地方独立行政法人
北海道立総合研究機構

判定業務における審査側からの 主な質疑事項について

建築性能試験センター 安全性能部
森松 信雄

(1)、(2) RC造の片持ちスラブの基端応力処理と局部震度について

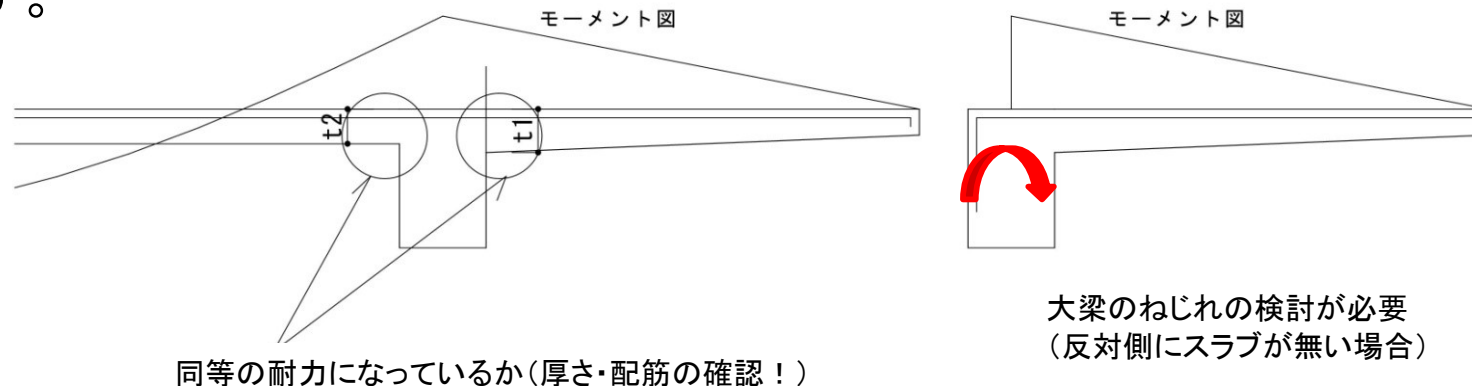
片持ちバルコニーその他これらに類する建築物の外壁から2mを超えて突出する部分は、鉛直震度に対して当該部分及び**当該部分が接続される構造耐力上主要な部分**に生じる力を計算し安全であることを確認する必要がある。反力を受けるスラブは、片持スラブ基端と同厚・同配筋以上（同等耐力以上）のスラブを連続させる等反力を処理する必要があります。

建物規模によらず、鉛直震度の考慮は必要です。

（平成19国交告第594号第2 二）

片持スラブの出方向と直交方向の『**梁ねじり耐力**』で負担できる場合もあります。ただし、梁のねじれに対する設計が必要で、軸方向筋やせん断補強筋が増加する場合もあります。

腹筋を軸方向筋として使用する場合には、端部の定着について図面に記載が必要です。

(2) 浅層混合処理工法の適用範囲

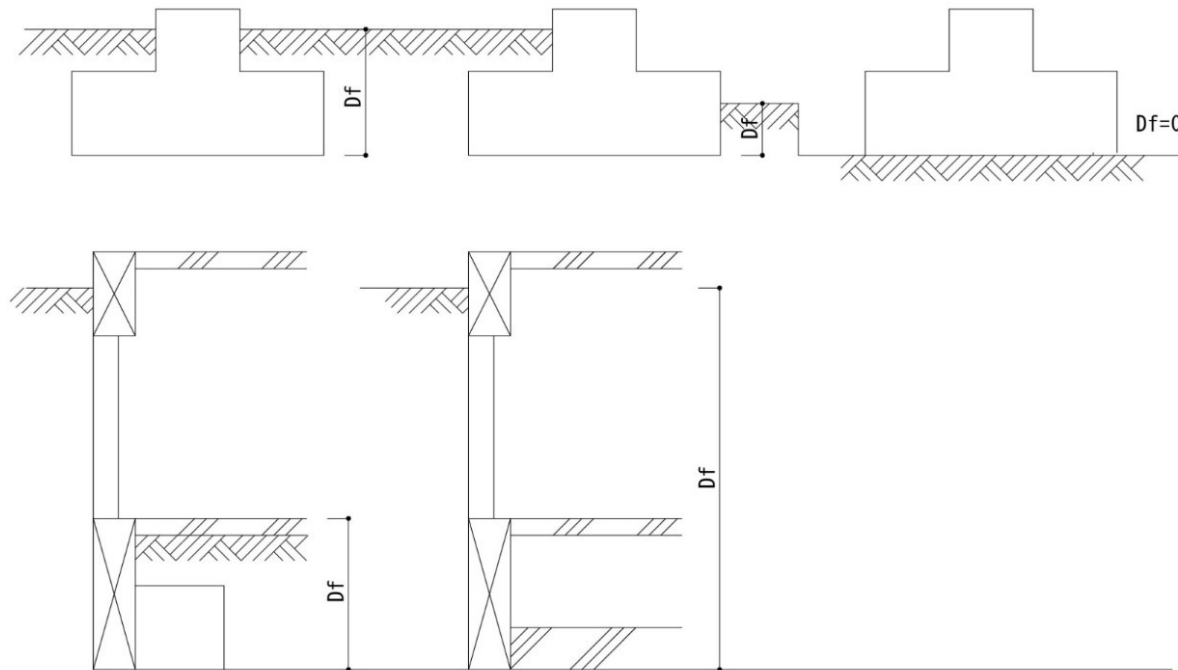
第3編 浅層混合処理工法の設計・品質管理指針の1.1 目的及び適用範囲では、地耐力が30~100kN/m²程度を必要とする小規模建築物

①地上3階以下、②建物高さ13m以下、③軒高9m以下、④延べ床面積500m²以下の条件を満足する建築物や小規模な擁壁の基礎の支持力増強、沈下防止などを目的とした浅層混合処理工法に適用する。

センター指針に準拠した場合は、この適用範囲内での設計が必要になります。

また、建築技術性能証明、建築技術審査証明等を取得している工法についても、申請前に適用範囲の確認を改めてお願いします。

(6) 杭先端以深のボーリングN値が計測されていない

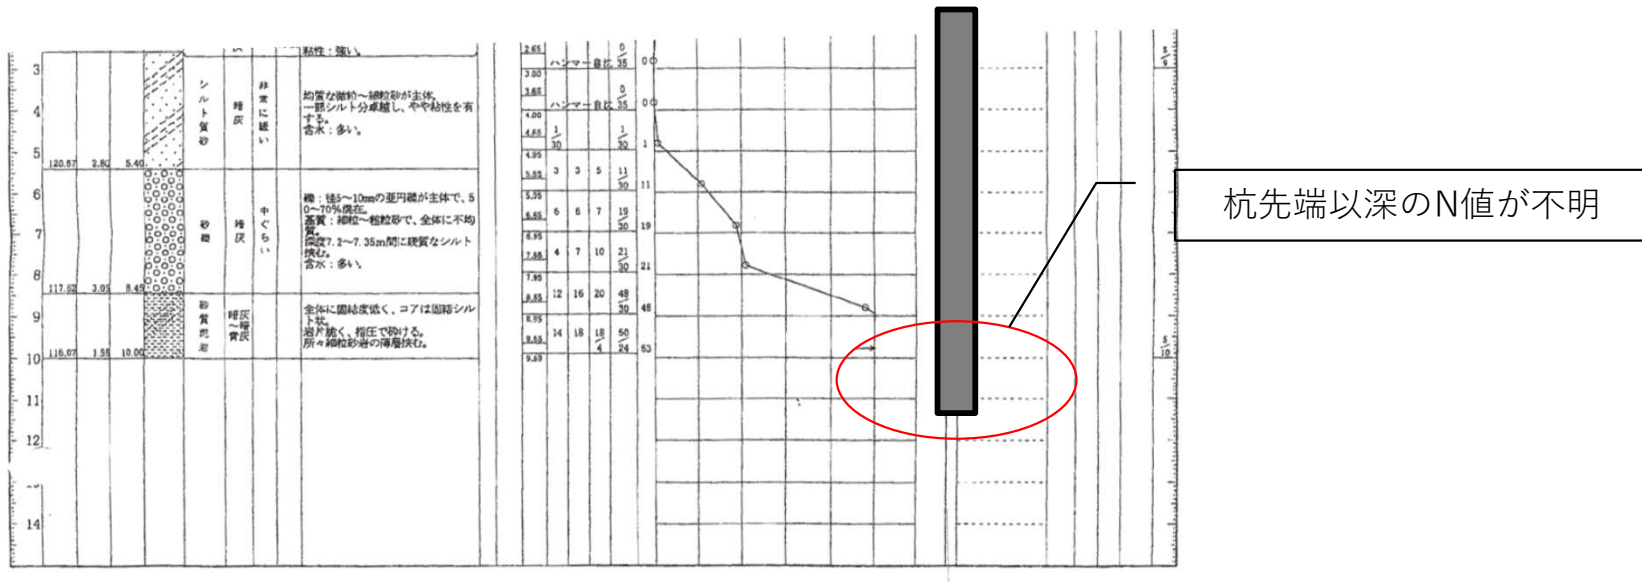
杭先端が、土質柱状図の範囲を超えていることがあります。計画段階で、周辺のボーリングデータや周辺の地盤図等から当該敷地の地層構成を事前に把握し、杭の長さやボーリング長さを予測しておきましょう。また、先端地盤が**支持層と判断される層厚であることを確認**してください。(杭径の5倍以上の範囲)

また、**硬い地盤が現れて、すぐにボーリングを終了すると、その下の層の確認ができませんので注意が必要です。**

施工段階では、**支持層への到達の確認を確実に**行うことが重要です。

(1) 電算入力の独立水平変位の指定節点について
(体育館や講堂などの上部吹き抜け部分など)

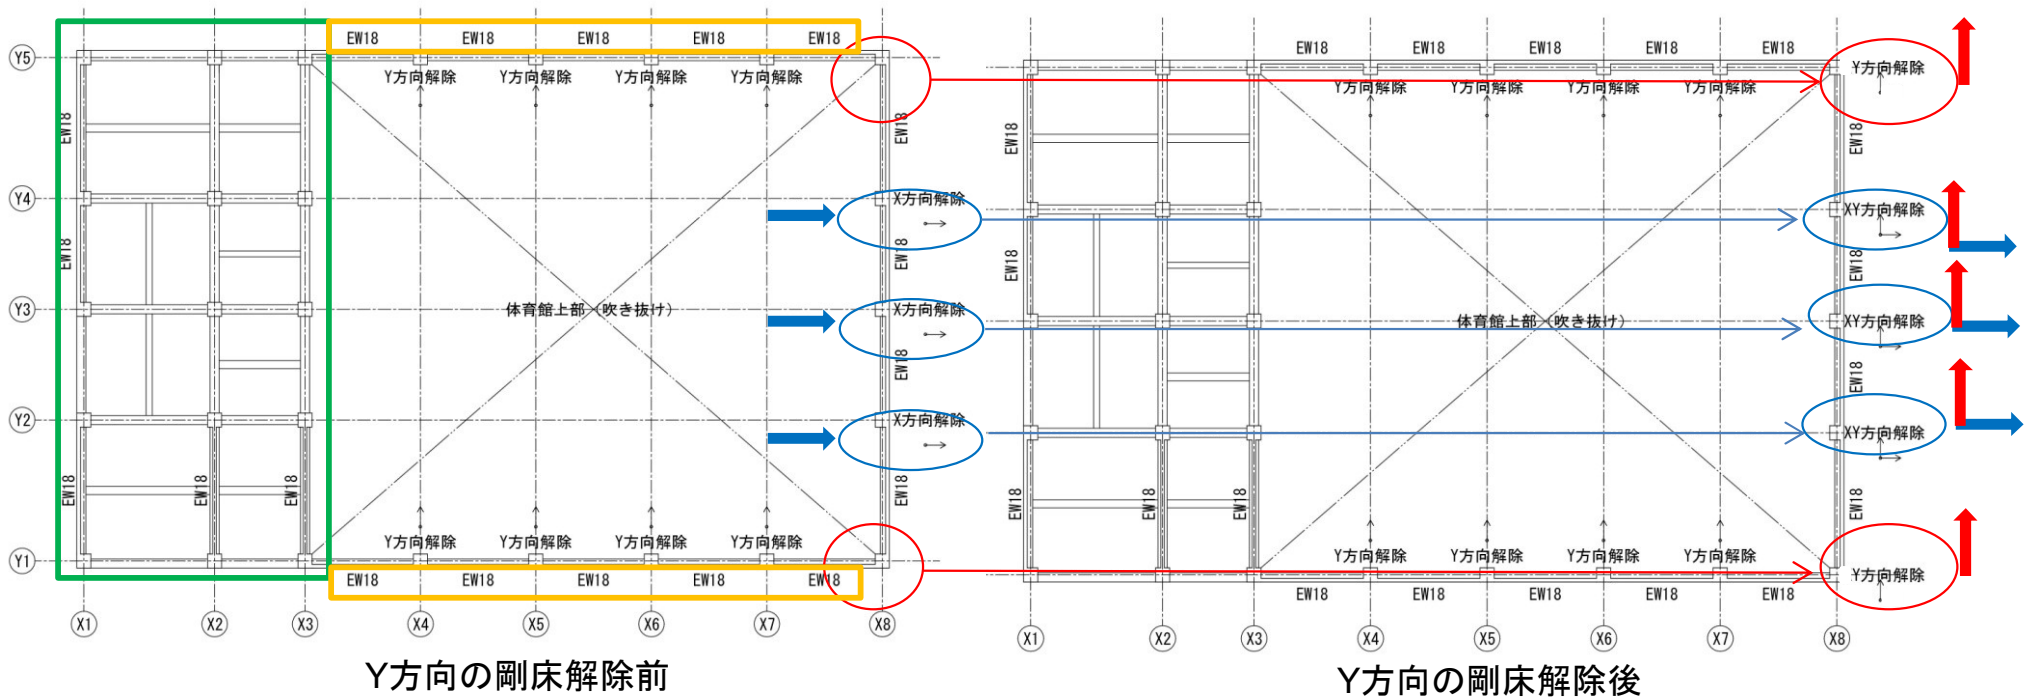
下図のように、体育館や講堂などの上部吹き抜け部分は、剛床を解除しなければいけません。X8通りのY方向の解除を忘れると、Y方向地震時にX8通りの地震時の負担せん断力が過大になり、その他のフレームの負担せん断力が過少に評価されてしまいます。特にX8-Y1、X8-Y5の節点で剛床解除を忘れていているケースが、見られます。
